COMUNE DI POGGIBONSI
PROTOCOLLO GENERALE
Nr.0023813 Data 15/10/2013
Tit. 06.03 Arrivo

OGGETTO : Osservazione al Piano Strutturale – Variazione alla pericolosità idraulica

Il sottoscritto Pecciarini Massimo in qualità di Amministratore Unico della società "Domus Casa s.r.l." con sede in Poggibonsi via E. Fermi n. 1, proprietaria del fabbricato posto in Poggibonsi via Calabria 24 e contraddistinto nel catasto Comunale al Foglio di mappa 19 part. 506 sub 2, 5 e 7 graffiati a part. 506 sub. 3 e 6 graffiati,

TAV. 9B - AREE ALLAGATE COMPLESSIVE

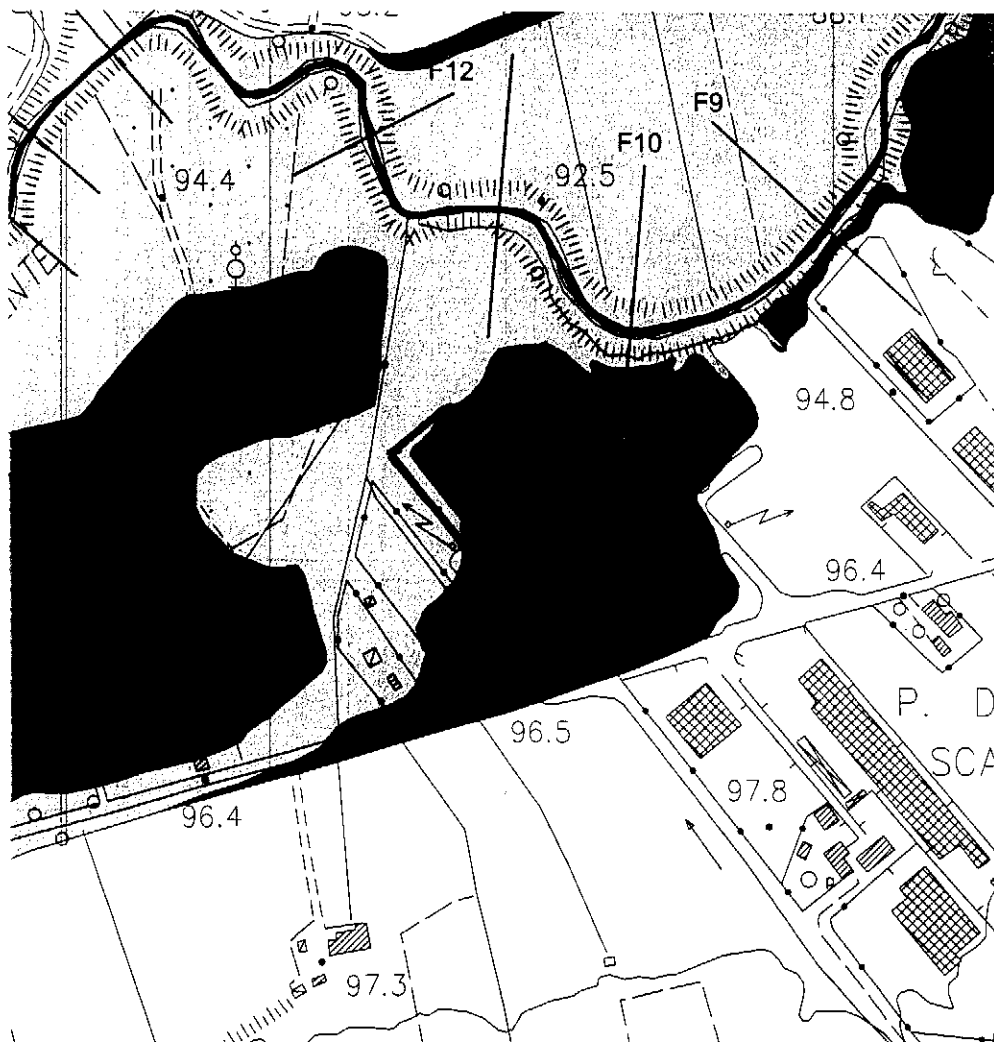
di apportare alla cartografia allegata al piano strutturale, adottato da codesta Amministrazione Comunale, la variazione al limite della pericolosità idraulica P.I. 4, nella zona sopraindicata come correttamente indicato nella tavola 9b in scala 1:2.000.

Rimane francamente poco comprensibile come la piena trentennale, con battenti così modesti, possa interessare solo in parte il piazzale asfaltato e pianeggiante dell'ultimo fabbricato artigianale riportato in cartografia di Via, Calabria, nel senso che le acque sono sicuramente confinate dal limite del piazzale (rialzato con la massicciata di riporto e l'asfalto di almeno 20 centimetri rispetto al terreno incolto posto a sud-ovest del fabbricato) come del resto correttamente riportato nella tavola 9b in scala 1:2000 allegata al suddetto piano strutturale.
